2 安全審査事項

論点8 燃料健全性への影響

図 8 - 1 ペレット中心温度推移

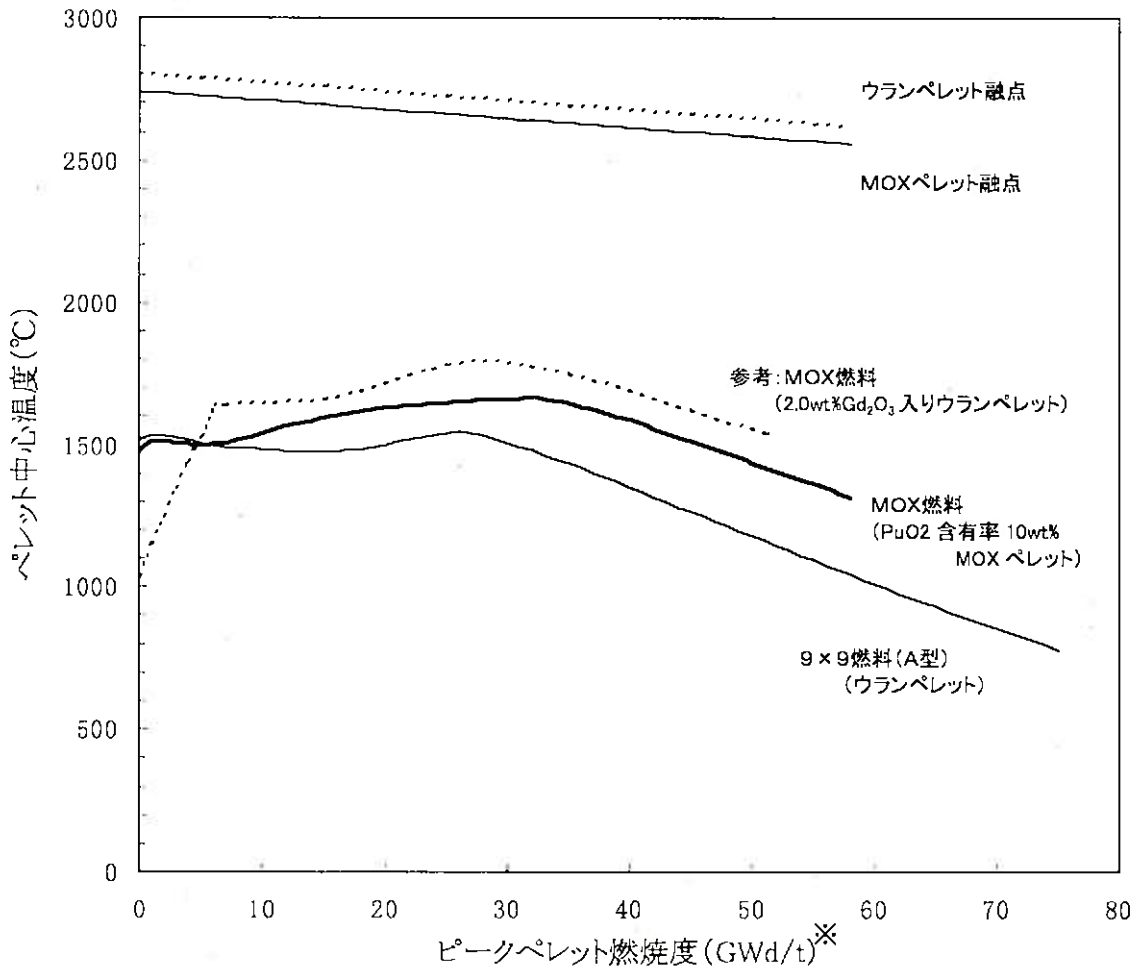
MOX燃料は、ウラン燃料よりペレットの融点が低下し、熱伝導率も小さくなり、燃料中心温度が上昇する傾向にある。燃料の健全性を保つことはできるのか。

- ・ プルトニウムは、ウランのように簡単に実験が行えず、データが決定的に不足しており、事故時の評価が十分に行われているとは思えない。
- ・ プルトニウム含有率の違いによって、数十度から約100℃ウラン燃料より融点が低くなる。
- ・ MOX燃料は熱伝導度が約5%小さくなる。それだけ熱を伝えにくく、燃料温度が上がりやすくなる。
- ・ 燃料中心温度、燃焼に伴う融点が低下する傾向にあるが、大きな温度差はなく、制限値の温度に対して十分な余裕がある。

- ・ MOXペレットは、二酸化プルトニウム (PuO_2) 含有率が高い程、熱伝導度が低くなって温度が上がりやすくなり、同時に融点は低くなることから、 PuO_2 含有率が上限の10重量% (以下wt%) であるMOXペレットについて評価を行っている。
- ・ PuO_2 含有率が10wt%のMOXペレットの燃料使用開始時の融点は約2740℃であり、純粋なウランペレット(2805℃)の場合に比べ幾分低下する。(設置許可申請書8-3-19)
- ・ また、最近の融点測定によれば、燃料の使用に伴う融点の変化は小さいことが確認されているが、保守的に約1年(10000MWd/l)あたり32℃低下すると仮定して比較する。
- ・ MOX燃料集合体において、燃料使用期間を通じてのMOXペレットの最高温度は約1660℃である。9×9燃料集合体におけるウランペレットの最高温度約1550℃よりは上昇するが、常に融点に対して約1000℃程度余裕があり、燃料の健全性は保たれる。(表8-1、図8-1参照)(設置許可申請書8-3-20)
- ・ 参考として、MOX燃料集合体中のウランペレットの最高温度は約1800℃である。(図8-1参照)

図 8 - 2 燃料棒のプレナム体積比

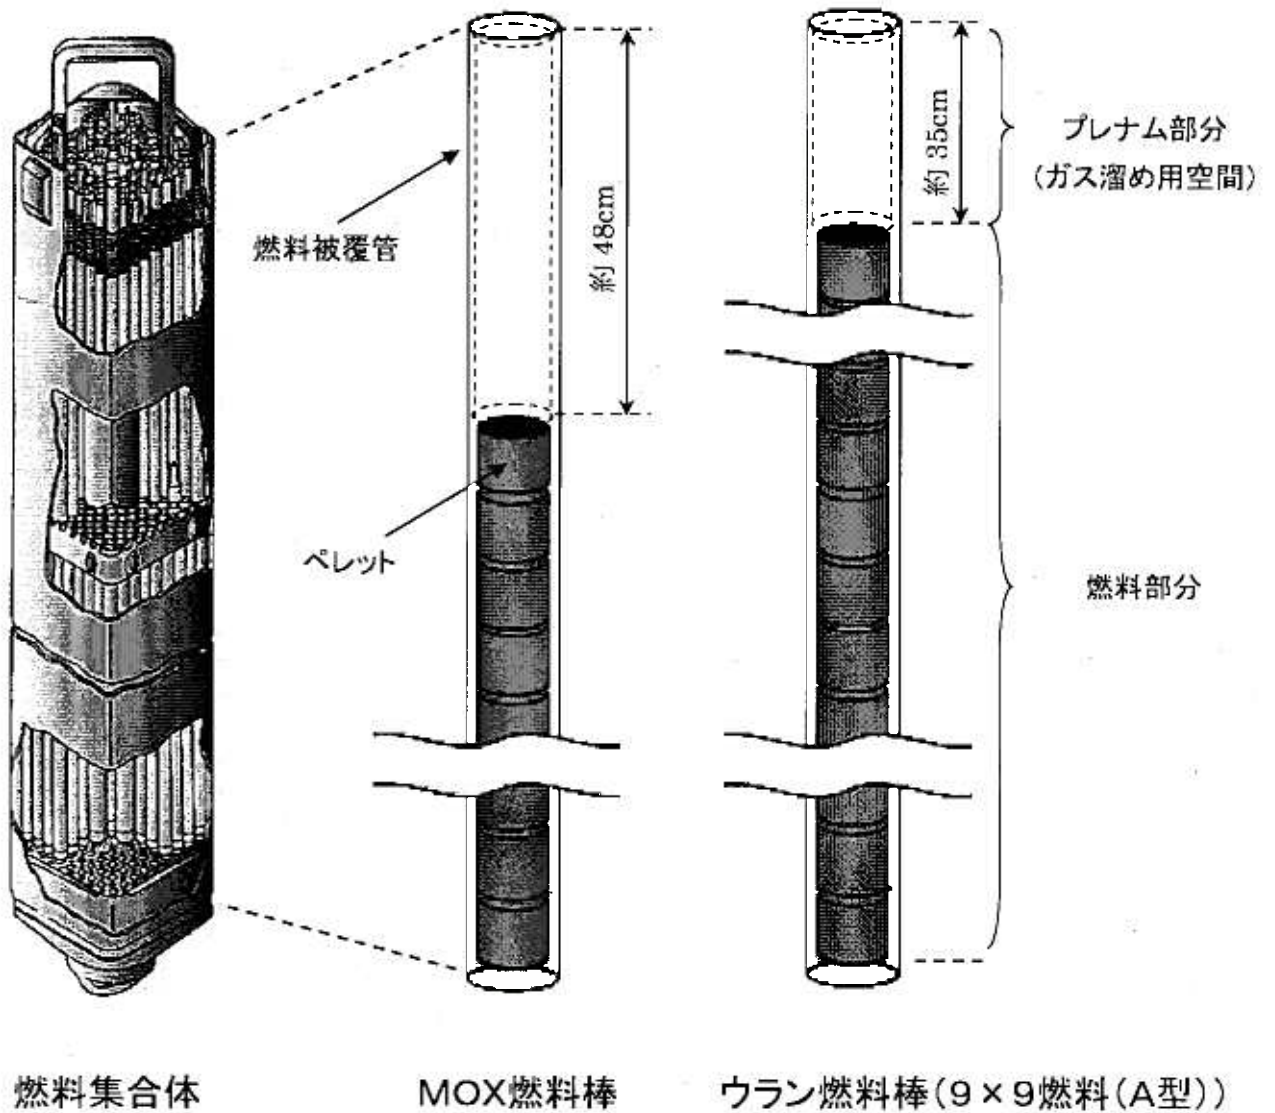
MOX燃料はウラン燃料より、ペレットからの核分裂生成ガスの放出率が高く、燃料棒の内圧が上昇することで、燃料棒の健全性が損なわれるのではないか。
また、反応度急昇事故時の試験が行われていないのではないか。

- ・ 燃焼度が増えていくに従い、どのように内圧が変化していくのかが不明ではないか。最高燃焼度に達したとき、核分裂生成ガスが何%になるかが不明ではないか。
- ・ 気体状の核分裂生成物（FP ガス、通称「死の灰」のうち気体状のもの）がペレットから漏れやすい。
- ・ ウラン燃料よりFPガスが多く出やすく、燃料棒内の圧力が高くなる。
- ・ 反応度急昇事故時の試験が行われていない。

- ・ MOX燃料はウラン燃料棒に比べて熱伝導度が低くなり、ペレット中心温度が高くなるため（論点 8-1 参照）、FPガス放出率が高くなると考えられる。また、MOX燃料はプルトニウム等の α 崩壊によるヘリウムガスの生成量および放出量が多くなる。
- ・ このため、燃料棒内に溜まるガスの増加による燃料棒内圧の上昇を抑える目的で、MOX燃料棒ではガス溜め用空間（プレナム）体積を9×9燃料のウラン燃料棒に比べて大きくしている。（プレナム部体積/燃料部体積：MOX燃料棒=0.13、9×9燃料のウラン燃料棒=0.09）（図 8-2 参照）
- ・ PuO₂含有率が高いほどペレット中心温度が高くなり、FPガス放出率、Heガス放出率が増加し、内圧が高くなることから、評価は保守的にPuO₂含有率が上限の10wt%であるMOX燃料棒について行っている。
- ・ 燃料強度上、最厳しくなるのは燃料棒の内圧と外圧の差が最大となるときである。外圧（＝原子炉の圧力）は約7MPaであるため、燃料棒の内圧が最も低い燃料使用開始時に内圧と外圧の差が最大となるが、この場合でも、MOX燃料の燃料被覆管に生じる応力は許容応力の約60%程度と十分余裕がある。
- ・ また、MOX燃料集合体において、燃料取出し時の燃料棒内圧は、MOX燃料棒で約5.7MPa[abs]、外圧（約7MPa[abs]）を超えない。この値は9×9燃料集合体のウラン燃料棒内圧約5.6MPa[abs]と比較しても大きな差はない。参考にMOX燃料集合体のウラン燃料棒の取出し時の内圧は約6.0MPa[abs]である。（表 8-2、図 8-3）
- ・ このように、FPガス放出率やHeガス放出率の増大を考慮しても、燃料棒内圧は9×9燃料集合体のウラン燃料棒の場合と大きな差はなく、燃料棒内圧によるMOX燃料の燃料被覆管の応力は許容応力を超えないため、燃料棒の健全性は保たれる。（設置許可申請書 8-3-20（4））

図 8 - 4 MOX 燃料加工工程

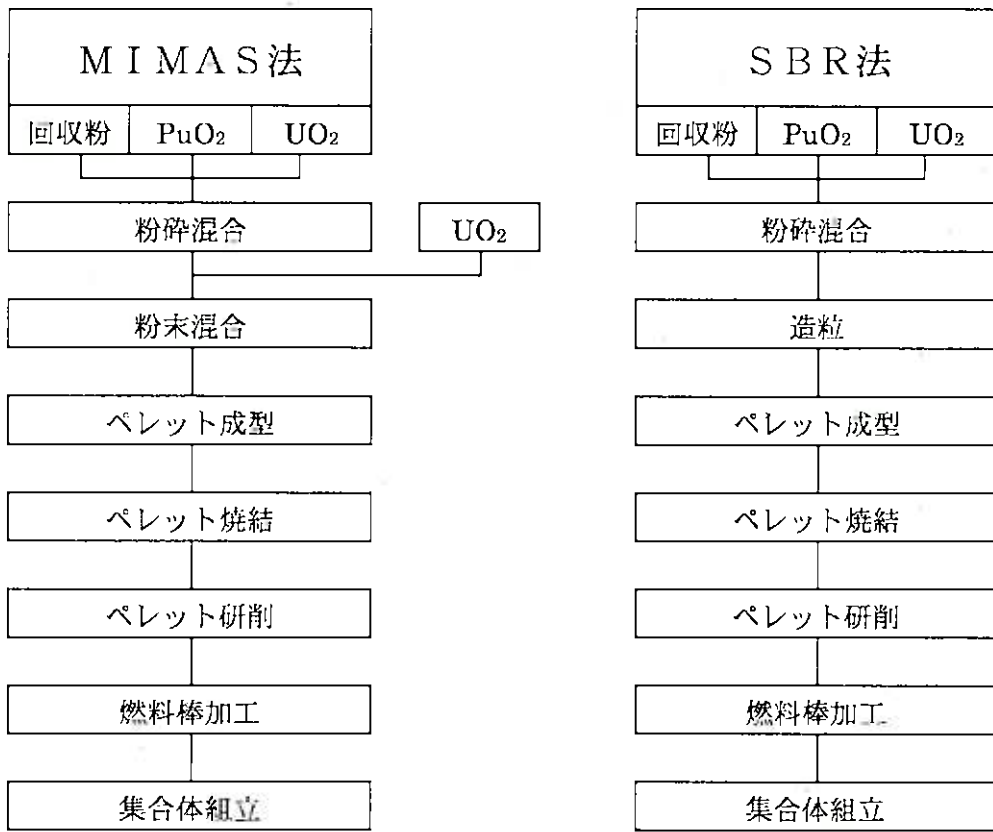
プルトニウムとウランを混合してMOX燃料を作るときに、プルトニウムの固まり（プルトニウムスポット）ができる場合があるといわれているが、燃焼の際に燃料棒の健全性が損なわれるのではないか。

- ・ プルトニウムスポットができることは確かであり、燃料の健全性にどのような影響を与えるかは、必ずしも十分に解明されていない。
- ・ フランスのMIMAS法は、イギリスのSBR法に比べプルトニウムスポットができやすいとされている。
- ・ プルトニウムスポットは、MOX燃料中のプルトニウム含有率が大きいほど数も大きさも増す。それだけFPガスの放出率が増加すると考えられている。
- ・ プルトニウムスポットからガス状の核分裂生成物の放出率が多くなり、MOX燃料とウラン燃料の焼きむらも生じるので燃料破壊が起こりやすくなる。

- ・ プルトニウムスポットがあると、その部分では他の部分より核分裂数が多くなり、局所的な発熱量やFPガスの放出率が高くなることが考えられる。
- ・ しかしながら、以下の通り、MOXペレット中に生じるプルトニウムスポットは十分小さく、燃料健全性に与える影響は無視し得るものである。
- ・ 燃料破損への影響について、国内（NSRR）および海外（米 SPERT 実験）の試験用原子炉を用いた実験が行われている。NSRRでは、直径400 μm 、1100 μm 、米 SPERTでは直径550 μm のプルトニウムスポットが存在した場合について実験されたが、いずれも燃料破損への影響はないことが確認された。
- ・ また、ペレット中心温度やFPガス放出率、燃料棒内圧に与える影響についても、実験や解析を行っている。これらより、直径400 μm 程度のプルトニウムスポットが存在しても、ウラン燃料と比べて顕著な影響はないことを確認している。
- ・ MOXペレットの製造にあたっては、燃料健全性に影響を与えない範囲として、プルトニウムスポットの直径で400 μm 以下となるよう仕様を定めて製造管理を行なう。
- ・ なお、現在、加工事業者で採用している製造方法（MIMAS法、SBR法）では、実際のプルトニウムスポットの大きさは最大でも等価直径200 μm 以下であることが報告されている（図8-4、8-5(1)(2)参照）。

図 9 - 1 燃料集合体内の燃料棒配置図 (例) (MOX燃料)

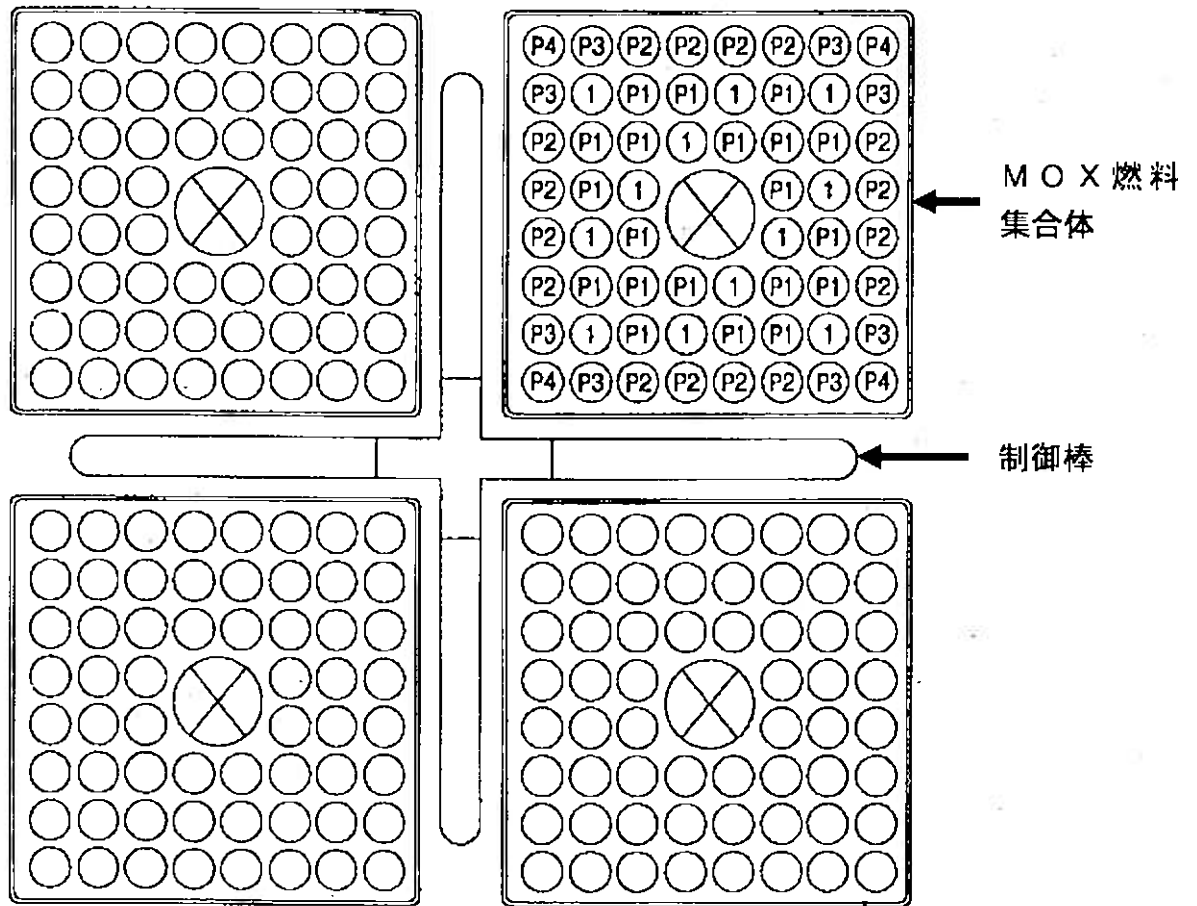
MOX燃料はプルトニウムが中性子を吸収するために燃料集合体内の中性子が少なくなる。中性子が多く存在するウラン燃料を隣に配置すると、その部分のMOX燃料が反応しやすくなり、MOX燃料集合体外周部の燃料棒出力が高くなりやすいが、燃料の健全性や原子炉の制御に影響を与えないか。

- ・ よく燃えるところ（MOX燃料集合体の一番外側の燃料棒）では燃料棒が破損しやすくなる危険性が生じる。
- ・ 上記の対策として、MOX燃料集合体内の外側の燃料棒ほどプルトニウム含有率を小さくして燃えにくくする配置にする。しかし、それにも限界がある。
- ・ MOX燃料とウラン燃料の境界では性質が異なるため焼きむらが生じるので燃料破損が起こりやすくなる。また核分裂の制御を難しくする。

- ・ 核分裂が起きやすい燃料棒と核分裂が起きにくい燃料棒の差があまり大きくならないように、MOX燃料集合体内に濃度を変えた（4種類程度のプルトニウム含有率、1種類程度のウラン濃縮度）燃料棒を使用する。またウラン燃料棒の軸方向には濃縮度分布をもたせている。（図9-1参照）（設置許可申請書8-3-12）
- ・ このような燃料設計とすることで、燃料棒の出力上昇が厳しくなる過渡事象（「出力運転中の制御棒の異常な引き抜き」）時でも、燃料棒の出力は定格時の約121%まで上昇するにとどまり、燃料被覆管に過度の変形が生じないように設けた制限値（定格時の165%以下であること）には十分余裕がある。

図9-3 炉心安定性と出力
 (9×9燃料(A型)及びMOX燃料228体を装荷した炉心)

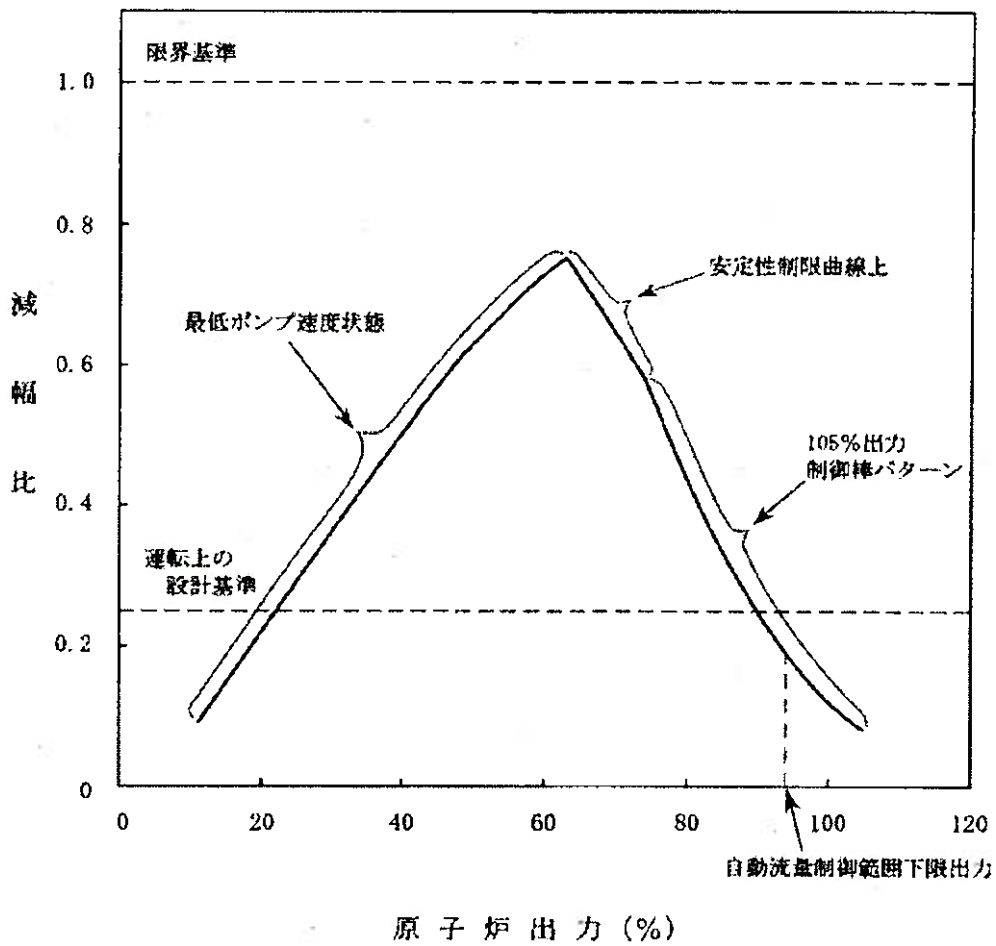
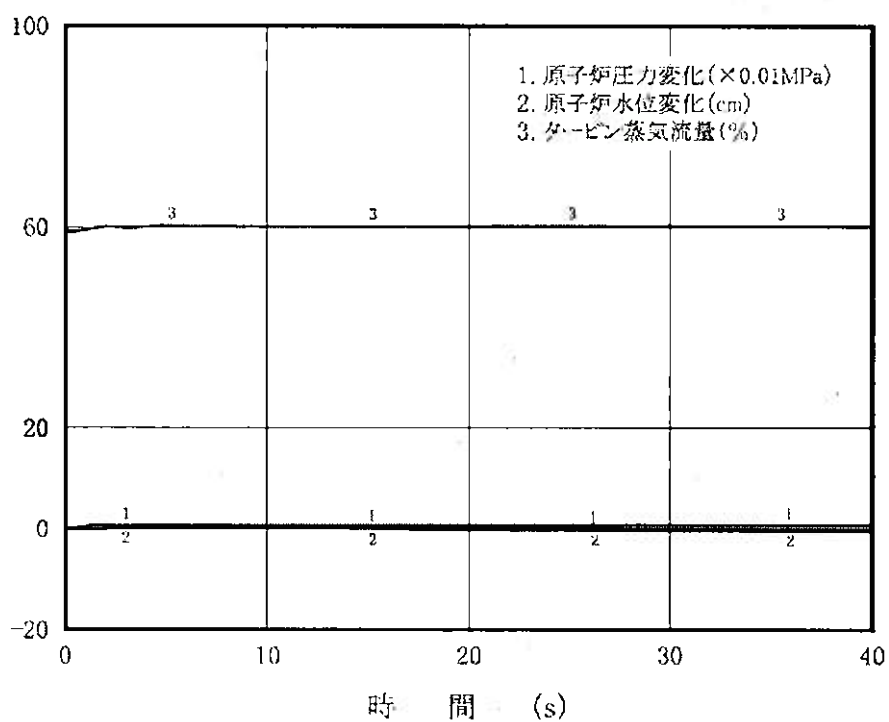
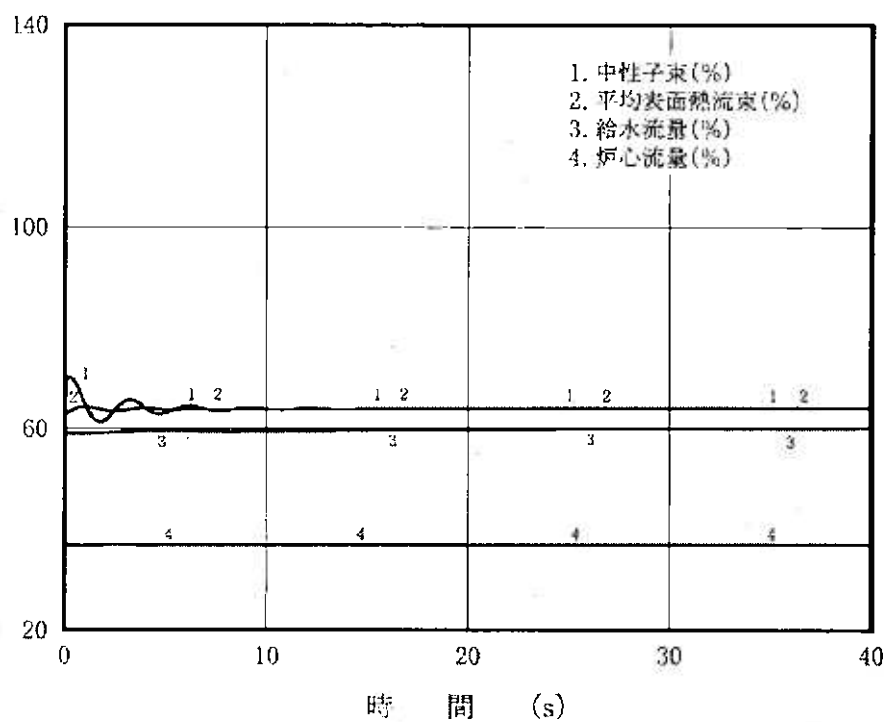
プルトニウムはウランより熱中性子を吸収しやすいため、MOX燃料を採用すると熱中性子の割合が減少することから、原子炉の制御が不安定になったり、制御が不能になることはないのか。

- ・ プルトニウム燃料の場合、遅発臨界の幅はウランの1/3の程度であり、即発臨界になりやすい。

- ・ MOX燃料が装荷された炉心では、冷却水の沸騰で生じた泡の増減による出力の変動割合（減速材ボイド係数）がウラン燃料を装荷した炉心よりも大きくなるので、炉心安定性（炉心全体の出力の振動）、領域安定性（炉心全体ではあまり出力変動はないが、炉心の左右半面で逆方向の振動）、プラント安定性（原子炉の出力を一定にするために設けた制御装置の働きも考慮した炉心出力などの振動）は、悪くなる傾向にある。（表9-4、図9-3、図9-4参照）

- ・ しかしながら、原子炉は、出力振動に対し十分な安定性を有している。さらに各運転サイクルの具体的な燃料配置を定める段階においても、十分な安定性を有することを確認する。また、この運転状態以外でたとえ出力振動が生じたとしても、出力振動を中性子束モニタで監視でき、制御棒等で抑えることができる設計とする。（表9-4、図9-3、図9-4参照）（設置許可申請書8-3-121）

図9-7 最大価値制御棒1本引き抜き時の実効増倍率の燃焼度依存性
(9×9燃料(A型)及びMOX燃料228体を装荷した平衡炉心(減速材温度20℃)

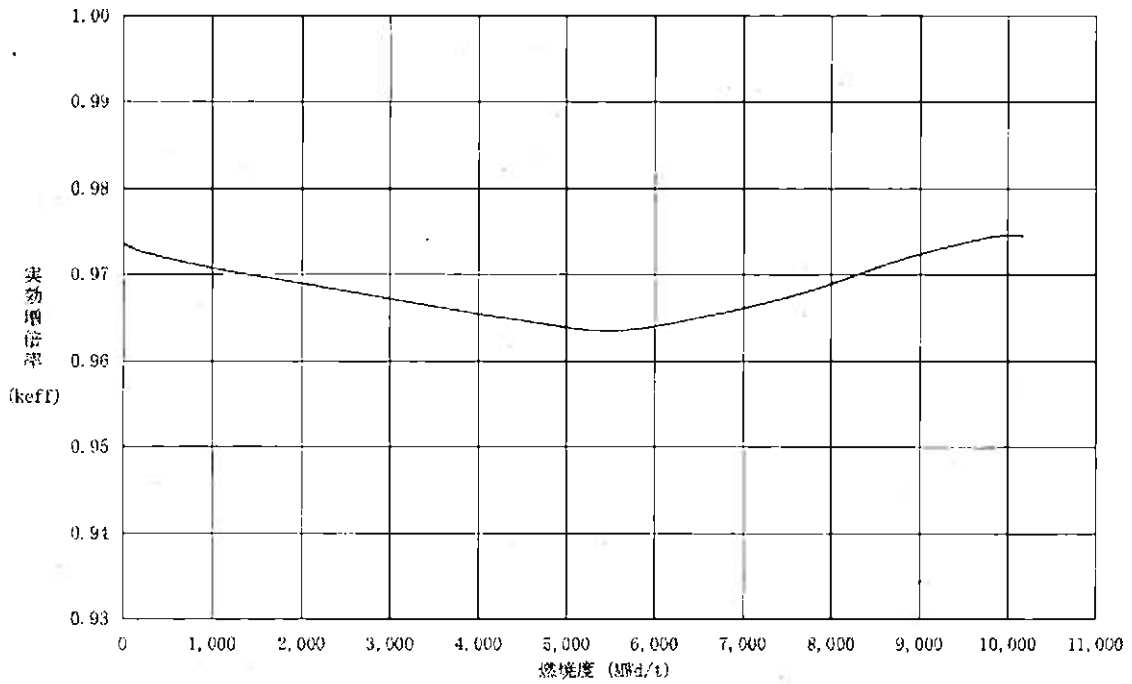
MOX燃料を導入すると燃料の種類が増え、炉心への燃料装荷時に間違いを誘発しやすく、制御棒引き抜けなどの操作ミスが事故につながる危険性も大きくなるのではないか。

- ・ 燃焼度の異なる燃料が増え、燃料入れ替えの作業ミスの可能性が高くなる。その場合、制御棒引き抜けなどの事故が重なった場合、解析する必要はないのか。
- ・ 何らかの原因で制御棒が抜けるなどして反応度が加わった場合の安全性について検討すべきである。
- ・ 燃料の組成構造が非常に複雑になるから製造ミスも発生しやすくなり、その結果新たな事故のきっかけを増やすことになりかねない。
- ・ MOX炉心では配置が複雑になるため、装荷時に間違いを誘発しやすく、事故につながる危険性も大きくなる。

[参考] 実際の設計では、設計上の余裕を見込んで、最大反応度値を持つ制御棒1本が完全に引き抜かれた状態でも、炉心の実効増倍率の計算値は、常に0.99未満となるように設計する。（図9-7参照）（設置許可申請書8-3-66）

図10-1 最大値制御棒1本引き抜き時の実効増倍率の燃焼度依存性

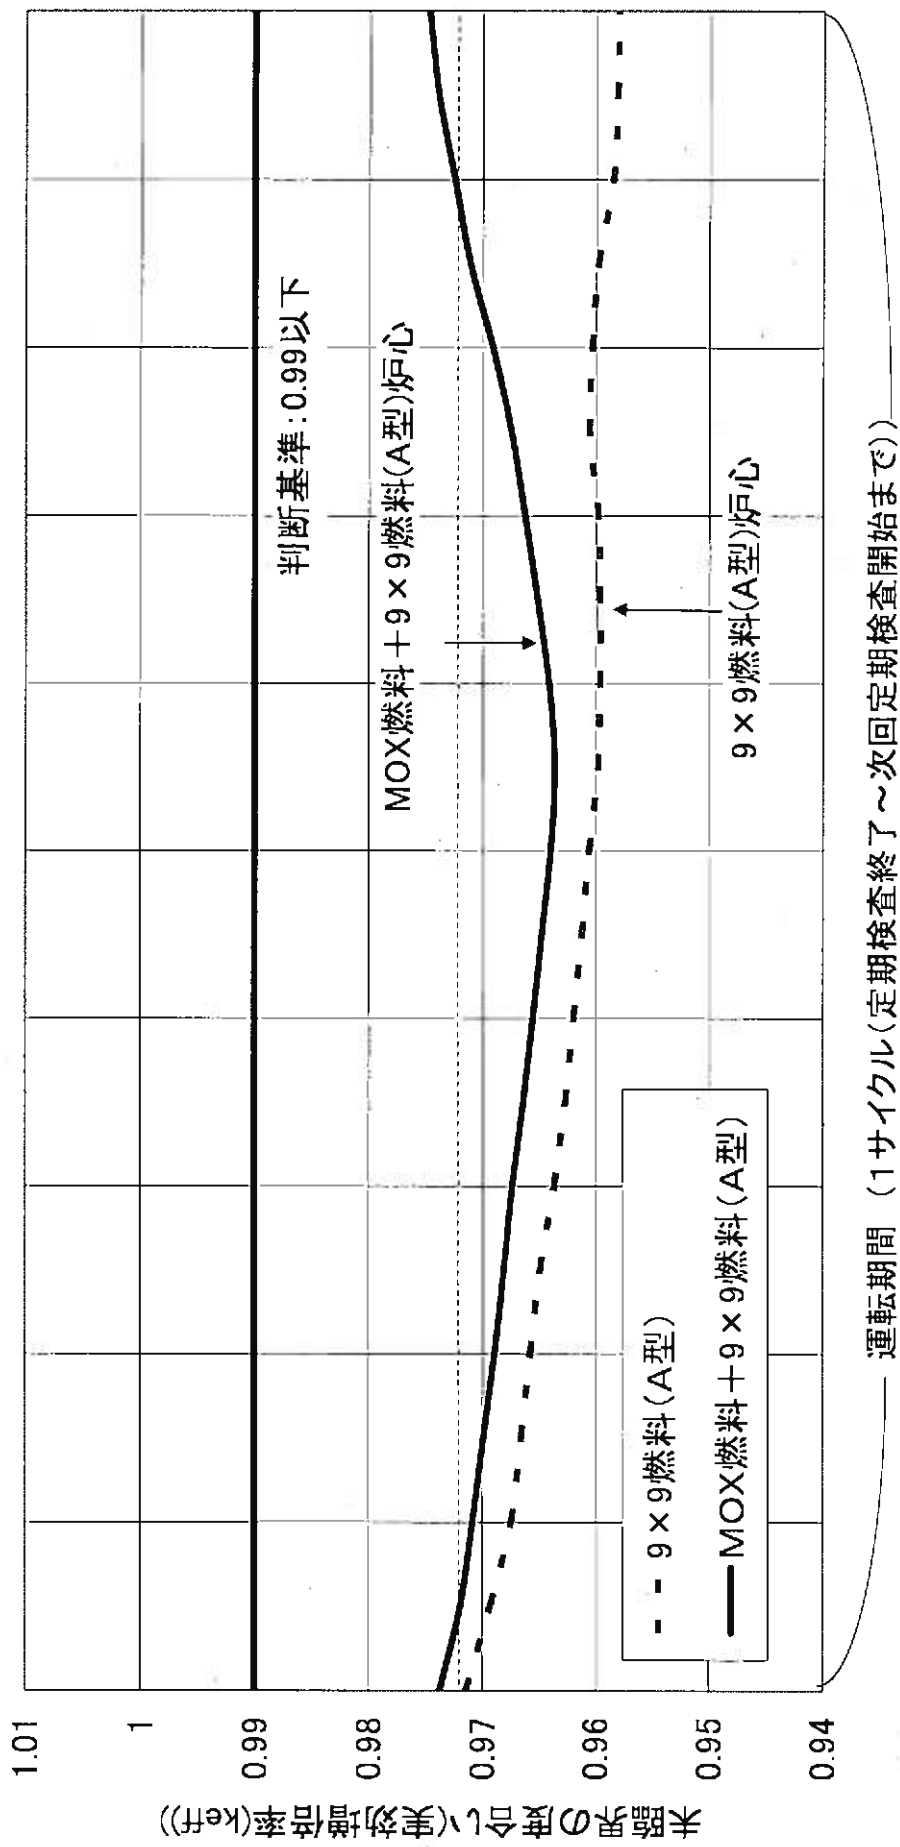
プルトニウムはウランより熱中性子を吸収しやすいため、MOX燃料を採用すると制御棒への熱中性子の吸収割合が減少し、制御棒の効きが悪くなる傾向があるが、原子炉の安全は確保されているのか。

- ・ ほう酸水注入装置が作動しなかった場合の、事故の経過の解明を行うべきではないか。
- ・ 原子炉の制御装置や停止装置（制御棒とほう酸）の効きが低下する。
- ・ 対策として、制御棒の位置をなるべくMOX燃料集束から離れた場所に配置することになっているが、それには限界がある。

〔参考〕「9×9燃料（A型）及びMOX燃料228体を装荷した平衡サイクル並びに9×9燃料（B型）及びMOX燃料228体を装荷した平衡サイクルの解析によると、最大反応度値を持つ制御棒1本が完全に引き抜かれた状態でも実効増倍率は0.99未満となっている（図10-1参照）。（設置許可申請書8-3-66）」
